S.S 685 "DELLE TRE VALLI UMBRE"
TRATTO SPOLETO - ACQUASPARTA
1° stralcio: Madonna di Baiano-Firenzuola

PROGETTO ESECUTIVO

01.ELABORATI GENERALI
01.02 VERIFICA DI ATTUAZIONE

Fascicolo pareri

Viadotto "Marroggia": scogliera a protezione delle pile lungo il corso del torrente Marroggia

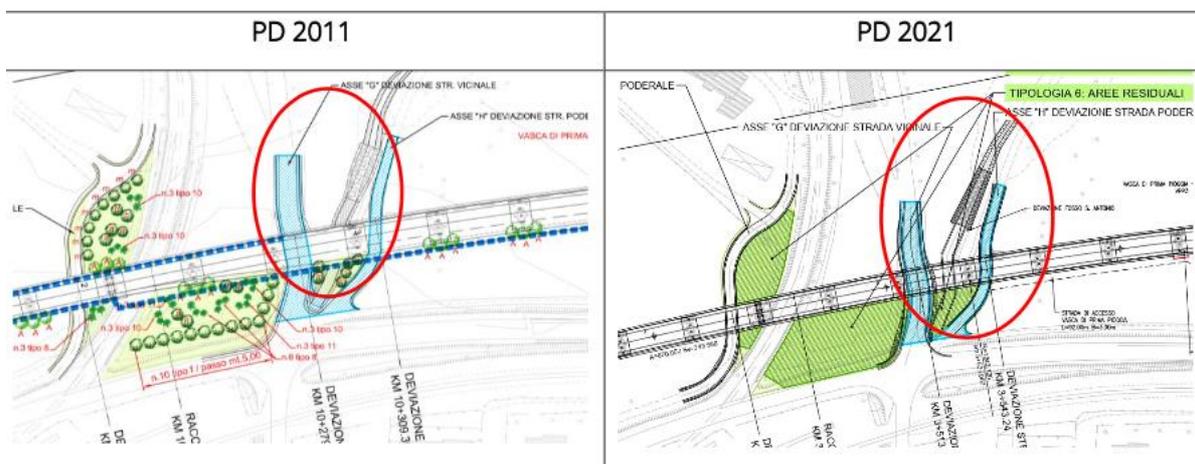
Con riferimento alla **condizione ambientale n. 2** delle prescrizioni ambientali - Elementi di carattere generale, considerato che l'opera in oggetto prevede la realizzazione di due viadotti, Marroggia e Molino Vecchio, che intersecano rispettivamente il torrente Marroggia e il fosso Sant'Antonio alle progressive Km 1+360 e Km 3+525, il PD prevede per i due corsi d'acqua di cui sopra la deviazione e il ripristino delle funzionalità contemplando le prescrizioni contenute nel SIA adottando misure mitigative e di salvaguardia del sistema idrico naturale ivi esistente. Nell'aggiornamento attuale alla normativa vigente (tra le quali le NTC2018), è stata fatta una revisione del numero delle pile del Viadotto Marroggia, con aumento della luce delle campate, passando rispettivamente da 32 a 20. Tale fatto costituisce un miglioramento sia sotto gli aspetti paesaggistici, minor impatto visivo e attenuazione dell'effetto muro, ma soprattutto riduce notevolmente gli effetti sul torrente Marroggia. Viene poi confermato quanto fatto per il Viadotto Molino Vecchio salvo una revisione della deviazione del fosso Sant'Antonio interferente con la pila P18 dello stesso come mostrato in figura.

L'adeguamento alla normativa vigente (NTC2018) e rispettiva riduzione del numero delle pile per il Viadotto Marroggia comporta una minimizzazione dell'interferenza con lo stesso torrente Marroggia per il quale si sono adottate misure mitigative di ingegneria naturalistica mediante protezione spondale con scogliere che con il PD 2021 vengono rinverdate con talee, protezione con scogliera adottata anche per la protezione delle opere di fondazione delle pile P3, P4, P5 interessate dall'interferenza. Inoltre, in corrispondenza degli attraversamenti fluviali il PD 2021 oltre a prevedere l'inserimento di talee lungo le scogliere del Torrente Marroggia, prevede un ulteriore sesto di impianto che ha la funzione di ricostruire la continuità della vegetazione lungo i corsi d'acqua. Infine, il sistema di smaltimento delle acque di piattaforma si compone di un insieme di elementi, cosiddetto "chiuso", costituito da 3 vasche di prima pioggia nel quale le stesse vengono convogliate tramite una rete di canalette e collettori prima di essere riversate nei fossi di progetto per il naturale deflusso. Per quanto riguarda le vasche di prima pioggia, queste saranno realizzate, in accordo alle prescrizioni progettuali, a protezione degli ambienti idrici superficiale e sotterraneo del Torrente Marroggia per la quasi interezza del tracciato, ed in particolare dall'inizio del viadotto Marroggia alla fine del viadotto Mulino Vecchio. Le vasche saranno realizzate mediante un sistema che prevede il trattamento di dissabbiatura e di disoleatura delle acque di prima pioggia opportunamente recapitate alle vasche mediante un sistema di raccolta costituito da caditoie e collettori che corrono a bordo della carreggiata e raccolgono il totale delle acque ricadenti sulla superficie della piattaforma stradale.

Viadotto "Marroggia": scogliera a protezione delle pile lungo il corso del torrente Marroggia

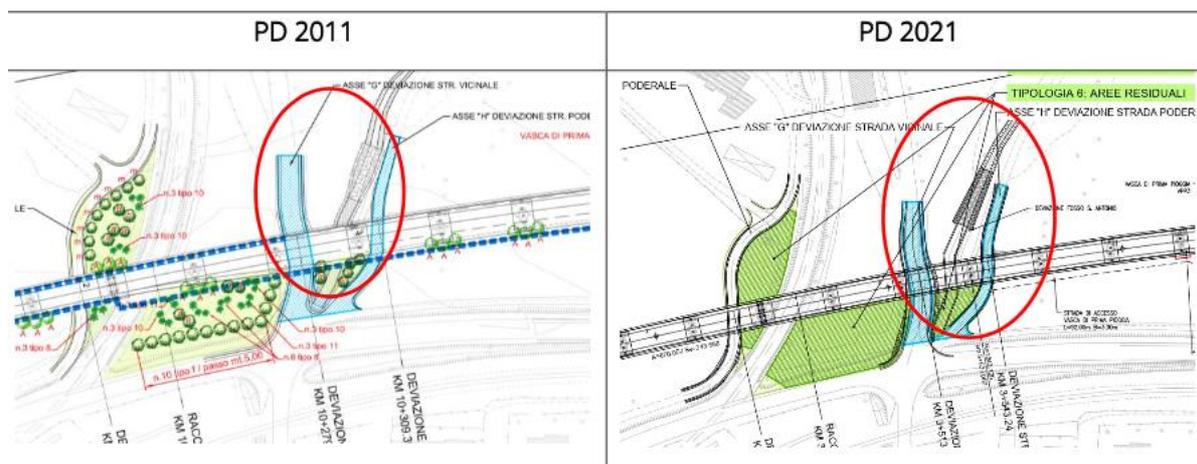
Con riferimento alla condizione ambientale n. 2 delle prescrizioni ambientali - Elementi di carattere generale, considerato che l'opera in oggetto prevede la realizzazione di due viadotti, Marroggia e Molino Vecchio, che intersecano rispettivamente il torrente Marroggia e il fosso Sant'Antonio alle progressive Km 1+360 e Km 3+525, il PD prevede per i due corsi d'acqua di cui sopra la deviazione e il ripristino delle funzionalità contemplando le prescrizioni contenute nel SIA adottando misure mitigative e di salvaguardia del sistema idrico naturale ivi esistente. Nell'aggiornamento attuale alla normativa vigente (tra le quali le NTC2018), è stata fatta una revisione del numero delle pile del Viadotto Marroggia, con aumento della luce delle campate, passando rispettivamente da 32 a 20. Tale fatto costituisce un miglioramento sia sotto gli aspetti paesaggistici, minor impatto visivo e attenuazione dell'effetto muro, ma soprattutto riduce notevolmente gli effetti sul torrente Marroggia. Viene poi confermato quanto fatto per il Viadotto Molino Vecchio salvo una revisione della deviazione del fosso Sant'Antonio interferente con la pila P18 dello stesso come mostrato in figura.

L'adeguamento alla normativa vigente (NTC2018) e rispettiva riduzione del numero delle pile per il Viadotto Marroggia comporta una minimizzazione dell'interferenza con lo stesso torrente Marroggia per il quale si sono adottate misure mitigative di ingegneria naturalistica mediante protezione spondale con scogliere che con il PD 2021 vengono rinverdate con talee, protezione con scogliera adottata anche per la protezione delle opere di fondazione delle pile P3, P4, P5 interessate dall'interferenza. Inoltre, in corrispondenza degli attraversamenti fluviali il PD 2021 oltre a prevedere l'inserimento di talee lungo le scogliere del Torrente Marroggia, prevede un ulteriore sesto di impianto che ha la funzione di ricostruire la continuità della vegetazione lungo i corsi d'acqua. Infine, il sistema di smaltimento delle acque di piattaforma si compone di un insieme di elementi, cosiddetto "chiuso", costituito da 3 vasche di prima pioggia nel quale le stesse vengono convogliate tramite una rete di canalette e collettori prima di essere riversate nei fossi di progetto per il naturale deflusso. Per quanto riguarda le vasche di prima pioggia, queste saranno realizzate, in accordo alle prescrizioni progettuali, a protezione degli ambienti idrici superficiale e sotterraneo del Torrente Marroggia per la quasi interezza del tracciato, ed in particolare dall'inizio del viadotto Marroggia alla fine del viadotto Mulino Vecchio. Le vasche saranno realizzate mediante un sistema che prevede il trattamento di dissabbiatura e di disoleatura delle acque di prima pioggia opportunamente recapitate alle vasche mediante un sistema di raccolta costituito da caditoie e collettori che corrono a bordo della carreggiata e raccolgono il totale delle acque ricadenti sulla superficie della piattaforma stradale.
